PRONUNCIAMIENTO N° 662-2024/OSCE-DGR

Entidad : Municipalidad Distrital de Yarabamba

Referencia : Licitación Pública N° 4-2024-MDY-1, convocada para la “Ejecución de la obra denominada Creación del Sistema de Agua Potable y Alcantarillado en el Asentamiento Humano San Antonio, distrito de Yarabamba, provincia de Arequipa, departamento de Arequipa”.

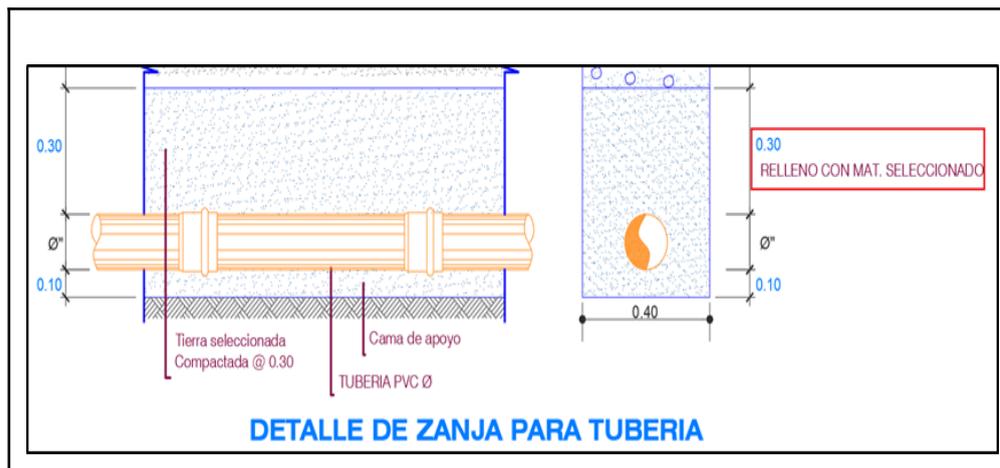
Sobre el particular, debemos iniciar señalando que en plano SAL-02 del sistema de alcantarillado obrante en el Expediente Técnico de Obra se indica que el “relleno protector” será de **0.30 m**, tal como se aprecia a continuación:

Es así que mediante la consulta u observación N° 7 se solicitó **corregir** las contradicciones observadas en relación con la altura y el material a utilizarse para el relleno protector de la tubería de desagüe, respecto al plano, partidas y especificaciones técnicas.

*“Se realiza la aclaración respecto al material protector para la tubería de desagüe: **Se utilizará material de préstamo tamaño máximo $\frac{3}{4}$, con una altura de $H= 0.50M$** , el mismo que será medido desde la cama de arena, siendo así se realiza la actualización respectiva en planos, especificaciones técnicas como sigue:*

De igual forma mediante Informe N° 04638-2024/GIDUR-JEMR/MDY se adjuntó el plano SAL-02 del sistema de alcantarillado, en el que se observa la altura de relleno de material de préstamo a 0.50 metros a partir de la cama de arena y el material con tamaño máximo $\frac{3}{4}$. Asimismo, se adjuntaron las especificaciones técnicas de la partida 05.02.04.01 RELLENO PROTECTOR MAT PRÉSTAMO A=0.60M H= 0.50M donde también se estableció dicho aspecto. Es decir, la Entidad aclaró que el material de préstamo corresponde al tamaño $\frac{3}{4}$ con una altura de 0.50 m.

- Se **deberá tener en cuenta**⁶ lo señalado en el Informe N°04547-2024/GIDUR-JEMR/MDY, respecto al material y altura del relleno protector que “(...) *Se utilizará material de préstamo tamaño máximo $\frac{3}{4}$, con una altura de H= 0.50M (...)*”.
- Se **publicará** el plano y las especificaciones técnicas actualizadas por la Entidad respecto a la altura y material de relleno protector, conforme a la información obrante en el Informe N° 04638-2024/GIDUR-JEMR/MDY.
- Corresponderá al Titular de la Entidad implementar las directrices pertinentes en futuros procedimientos de selección, a fin que el Comité de Selección cumpla con absolver de forma clara y precisa las peticiones formuladas por los participantes en sus consultas y/u observaciones, permitiendo que reducir el número de aspectos que deberán ser corregidos o saneados con ocasión de la elevación de cuestionamientos.

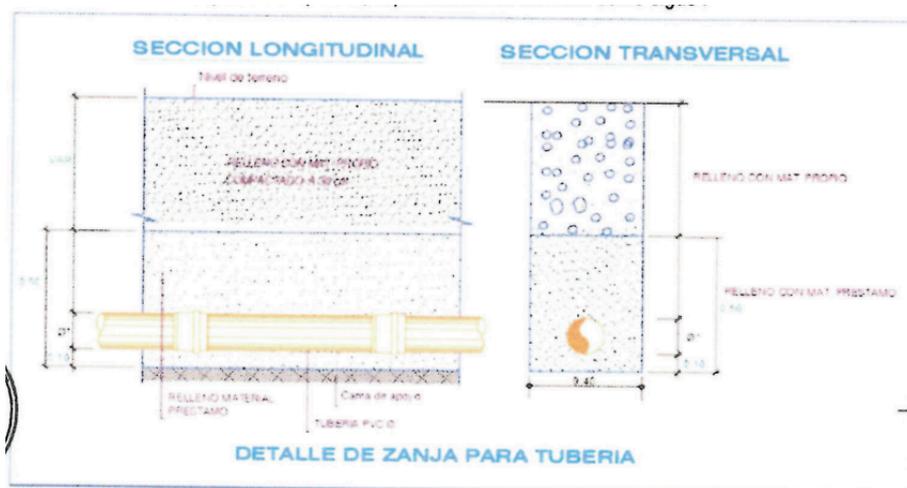
Ante lo cual, el Comité de Selección señaló que el costo unitario de la partida 03.06.07 RELLENO PROTECTOR MAT. PRÉSTAMO A=0.60m H=0.50m, incluye los costos de mano de obra, materiales y equipos para la ejecución de la misma **hasta una altura de 0.50m** y por lo tanto **debe realizarse el relleno hasta una altura de 0.30m sobre el nivel superior del tubo**, conforme se observa en los planos.

Ahora bien, en atención al tenor de lo cuestionado por el recurrente, corresponde señalar que el Comité de Selección en la absolución en cuestión no aclaró las incongruencias entre el plano, la partida y las especificaciones técnicas del material para el relleno de las tuberías de desagüe. Toda vez que en un extremo de la absolución indica que la partida de relleno proyecto incluye los costos de mano de obra, materiales y equipos **hasta una altura de 0.50 m** y por otro lado señala que el relleno debe llegar a una altura **superior a 0.30 m** sobre el nivel del tubo.
